Opinia Nr 008298

w budynku przy ul. 1-go Maja nr 165/110 w Wałbrzychu
dotycząca urządzeń grzewczo-kominowych używanych przez B.O.K. Sobiecin

522110 ORIENTACYJNY

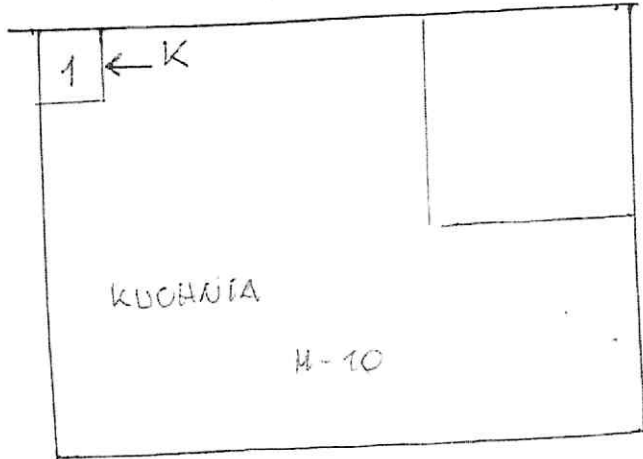
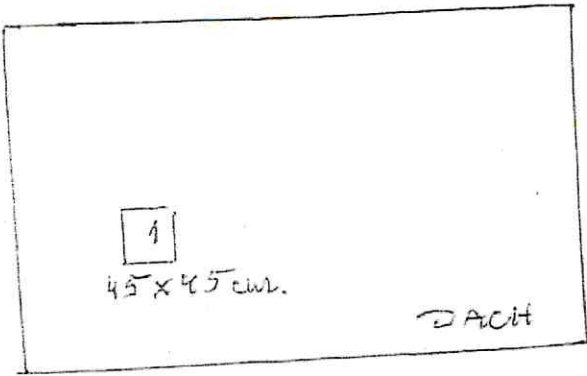
1. Przewód kominowy w. 1 (45 x 45 cm) może być przeznaczony do podłączenia pieca kuchenego.
2. Wentylacja mechaniczna wykonana wg obowiązujących przepisów.
3. Dla prawidłowego funkcjonowania urządzeń kominowych zapewnić należy napięcie powietrza z zawieszki poprzez urządzenie nawiewne.

Inne uwagi: dźwięk po piecu do przewodu w M-15 zauszczanie.
